Mission régionale d'autorité environnementale
ÎLE-DE-FRANCE

Avis délibéré
sur le projet d'aménagement de la zone d'aménagement
concerté du « quartier de la mairie » à La Courneuve (93)

N°MRAe APJIF-2024-069
du 18/09/2024

Figure 5 : cartes d'ambiance sonore source Ei p.160

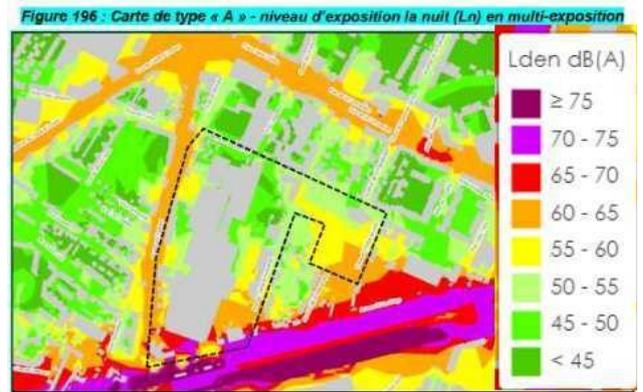
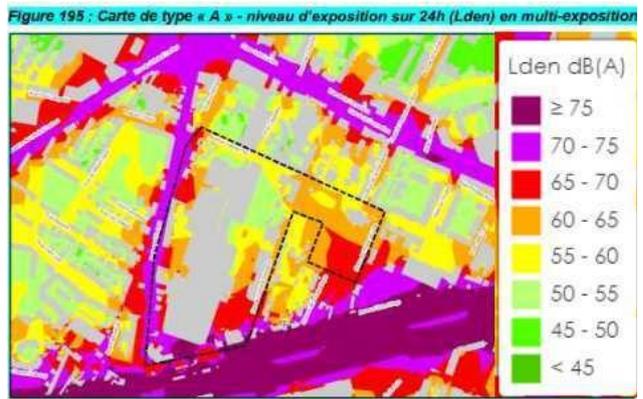
L'Autorité environnementale estime que de telles prescriptions, d'ailleurs non explicitées, sont insuffisantes et que la période de mesure des niveaux sonores est trop réduite pour permettre de caractériser une ambiance sonore dans la durée. C'est notamment la conception même du projet qui doit prendre en compte les niveaux sonores enregistrés dans ce site francilien parmi les plus exposés au bruit.

(5) La MRAe recommande de compléter l'analyse de l'état initial de l'environnement pour les secteurs sud exposés au bruit ferroviaire par une caractérisation en indicateur évènementiel, afin de tenir compte des pics de bruit et de leur répétitivité.

Figure 9 : Programmes de logements prévus dans les parties les plus bruyantes du site (source : extraits des figures 4 et 6 ci-dessus avec annotations MRAe)

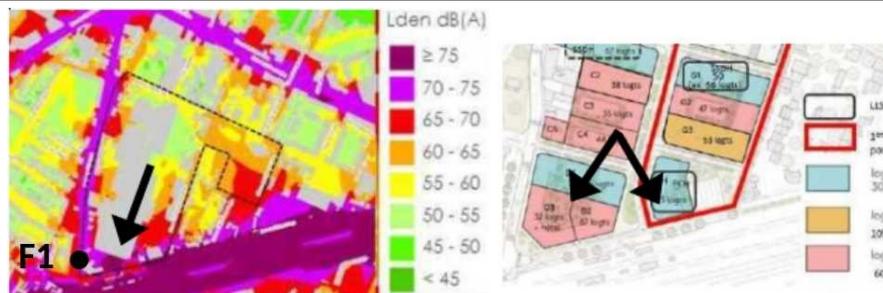
(4) La MRAe recommande de : - renoncer à la localisation de programmes de logements dans les secteurs les plus exposés au bruit ; - définir des mesures permettant d'éviter ou de réduire significativement cette exposition, par référence aux valeurs limites établies par l'OMS en matière de risques sanitaires, en tenant compte du bruit ressenti dans les espaces publics et les logements, notamment durant les saisons chaudes où les fenêtres sont souvent ouvertes.....17

Figure 10 : Résultats des campagnes de mesures - Source EI p. 176

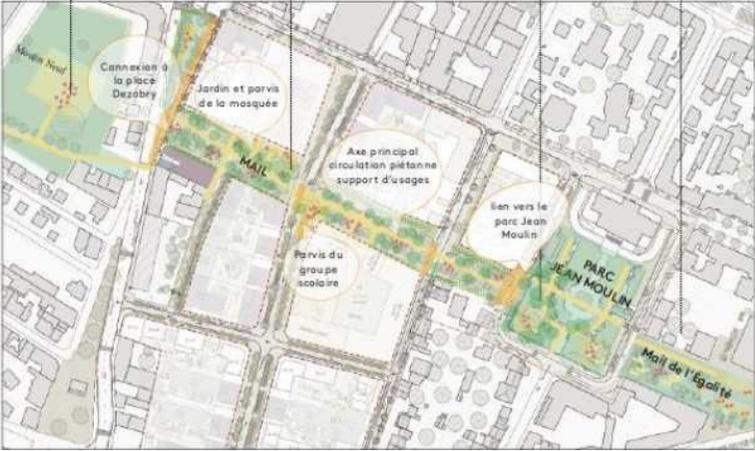
L'Autorité environnementale note que l'étude d'impact indique toutefois que « la température relevée lors de la campagne de mesure est très supérieure à la normale, indiquant des conditions propices à une diminution des concentrations en NO_2 par rapport à la moyenne annuelle ».

L'étude conclut que « dans ces conditions, les résultats indiquent une qualité de l'air dégradée au niveau de la zone du projet, avec un dépassement de la valeur limite du NO_2 sur l'ensemble des points de trafic et certains

<p><i>des points de fond situés dans l'emprise du projet, caractérisant l'exposition des futures populations ».</i></p> <p>L'Autorité rappelle qu'à bien des égards l'année 2021 est atypique en raison de la dernière période de confinement (du 3 avril au 3 mai 2021) et du fait que le télétravail était encore fortement pratiqué.</p> <p>Pour l'Autorité environnementale, l'aménagement de ce secteur ne peut être envisagé qu'à des conditions très spécifiques, afin que la population future ne puisse être exposée à des nuisances importantes pour sa santé.</p>	<p>lutions atmosphériques notamment aux abords des axes routiers ;</p>
<h3>3.2. Le risque d'inondation par remontées de nappe</h3>		
<p>L'Autorité environnementale recommandait de réaliser dès que possible des mesures plus précises du niveau de la nappe à l'aplomb du site et d'en présenter les résultats lors de l'actualisation de l'étude d'impact.</p> <p>L'Autorité environnementale recommandait que la réalisation des études géotechniques projetées, avec pose de piézomètres, soit entreprise dès que possible et que les dispositifs de gestion des eaux pluviales soient précisés dans l'étude d'impact actualisée du projet.</p>	<p>Dans son avis de 2018, l'Autorité environnementale notait qu'« <i>une étude de 2015 a permis de situer les eaux souterraines entre 7 et 8 mètres de profondeur (page 84). Cependant, l'étude d'impact note qu'il est nécessaire d'avoir des données plus récentes et plus précises pour mieux apprécier le risque de remontée de nappe.</i> ». Elle ajoutait que « <i>la réalisation des parkings souterrains pour les logements est évoquée [...] avec une limitation à deux niveaux de sous-sol. Cependant, aucune étude géotechnique et hydrogéologique récente n'ayant été réalisée à l'échelle du site, il n'est pas possible de connaître les impacts sur les eaux souterraines, voire d'identifier la présence éventuelle de nappe de subsurface</i> ».</p> <p>Aucun élément nouveau n'a été apporté sur le niveau de la nappe. L'étude d'impact (p. 364) indique seulement que « <i>les aménagements du projet prendront en compte la problématique liée au risque de remontée de nappe. Des prescriptions particulières pourront être définies dans le cadre de l'étude géotechnique (avec pose de piézomètres), notamment pour les constructions neuves (adaptation de la conception : fondations, matériaux etc...)</i> ».</p>	<p>(8) La MRAe recommande à nouveau de réaliser dès que possible des mesures plus précises du niveau de la nappe à l'aplomb du site, de réaliser des études géotechniques avec pose de piézomètres et d'en présenter les résultats.</p>

(6) La MRAe recommande de réaliser une nouvelle campagne de mesure des polluants de l'air aux points principaux du site du projet et d'en présenter les résultats lors de l'enquête publique.....19
